Verkehrsclub Deutschland (VCD)
Landesverband Brandenburg

**Änderung des Bebauungsplanes Nr. 13
„Freienbrink Nord“ Gemeinde Grünheide (Mark)
Stellungnahme zu den verkehrlichen Aspekten**

Potsdam, 1. November 2020

Bild 47: verkehrliche Wirkung des Automobilwerkes – Differenz „Planfall – Bezugsfall“ werktägliche Belastung in 1.000 Kfz/24h

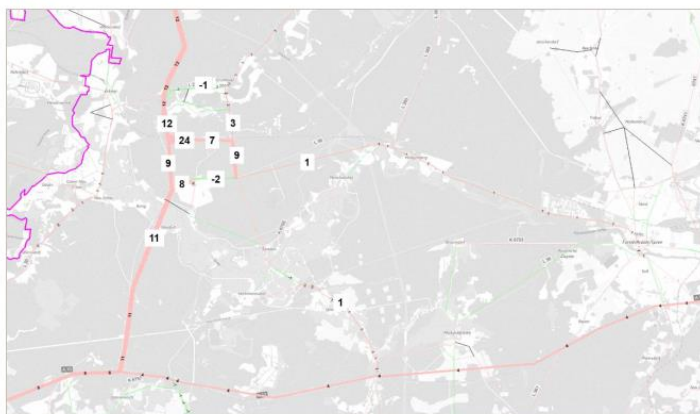
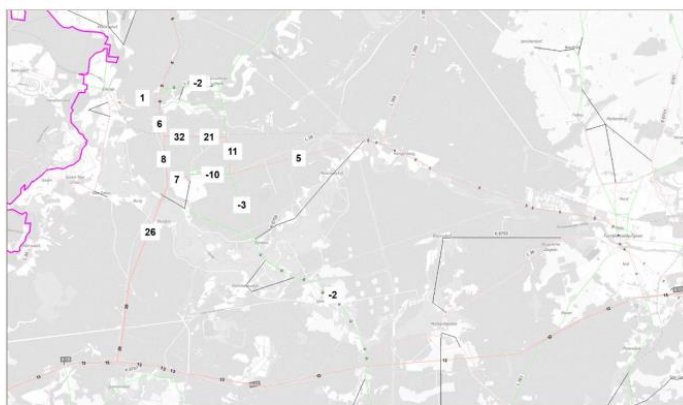
Die in der Schallprognose zugrunde gelegte Verkehrsbelastung entspricht nicht den im Verkehrsgutachten angegebenen Berechnungen.

➔ Die Werte sind anzupassen.
